Documentation Technique de Référence

Article 8.3.1 – Cahier des charges des capacités constructives Conditions Générales (parc non synchrone de générateurs, y compris en mer)

Version 2.~~3~~ 4 applicable à compter du ~~15~~xx/~~02~~xx/~~2024~~xxxx 71~~68~~ pages

Version pour concertation (GT du 02/12/2024)

~~Figure 11 : Réponse temporelle de l'injection de courant réactif~~

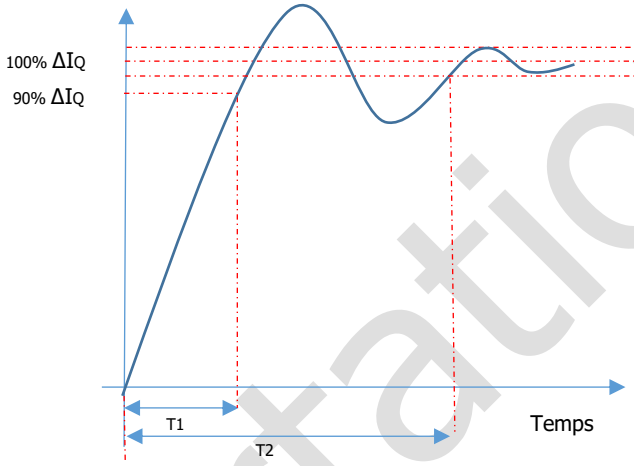
~~L'exigence s'applique aux échelons de tension des composantes directe et inverse de la tension fondamentale. Les échelons de tension dans la composante directe (respectivement inverse) génèrent un courant réactif additionnel dans cette même composante.~~

~~Ce courant réactif doit venir s'additionner à celui fourni par le réglage primaire de tension. Si nécessaire, afin de rester dans sa limite de courant I_{MAX} (donnée le cas échéant dans la fiche E1), l'unité de production devra prioriser le courant réactif en limitant le courant actif. ($I_A^2 <= I_{MAX}^2 - I_Q^2$)~~

~~Conformément au paragraphe 4.7.4.2 de la norme EN50549-2, la dynamique de cette injection au point de connexion de l'élément (pied du mat d'un aérogénérateur, onduleur pour un panneau Photovoltaïque, etc…) ayant la capacité à injecter du courant réactif doit permettre que :~~

- ~~90% de la valeur attendue du courant réactif additionnel en respect du gabarit sont fournis par l'élément au point de connexion en maximum 30 ms (T1 temps de réponse à +/- 10% de la valeur attendue).~~

Les différents paramètres nécessaires à la définition complète du fonctionnement sont listés dans l'annexe C de la norme concernant le paragraphe susmentionné et sont spécifiés dans les Conditions Particulières.~~L'unité de production doit être capable de fournir un courant réactif supplémentaire au point de raccordement (i.e. réponse rapide en injection de courant réactif) lors d'évènements en tension (symétriques ou dissymétriques) qu'il s'agisse de creux de tension, de surtensions ou de variations brusques telles que définies ci-dessous quelle que soit la valeur de puissance active fournie.~~

~~Figure 12 : Forme de la réponse rapide d'injection de courant réactifL'injection de courant réactif doit être activée si l'une des conditions suivantes se produit :~~

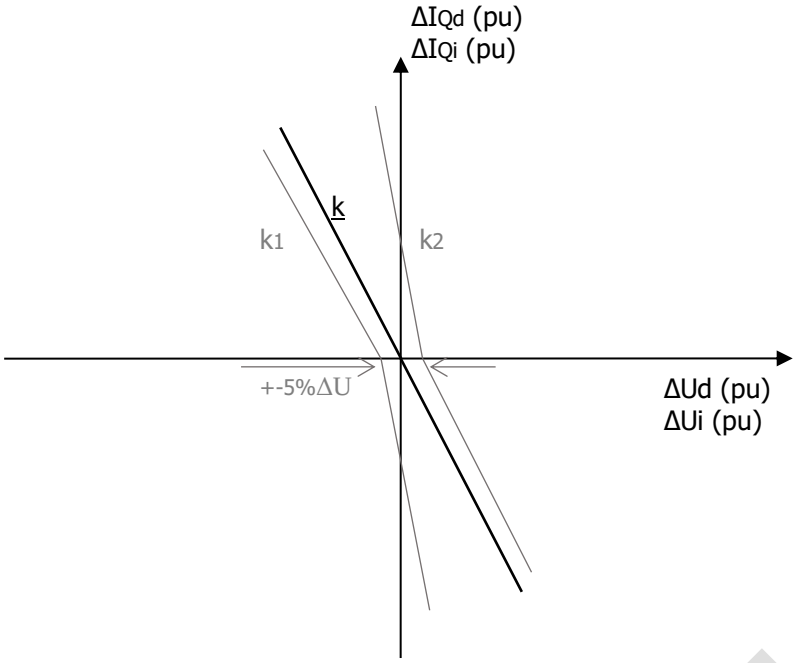
~~L'injection rapide de courant réactif à implémenter dans le contrôle commande de l'élément ayant la capacité est décrite dans la figure suivante.~~

~~Nota : Les générateurs à double alimentation (DFIG), fournissent naturellement du courant inverse $\Delta I_{Qi} = k_i \times \Delta U_i$, avec un gradient k_i considéré comme suffisant. Ce gradient étant défini par les paramètres du générateur et son point de fonctionnement, il ne peut être modifié.~~
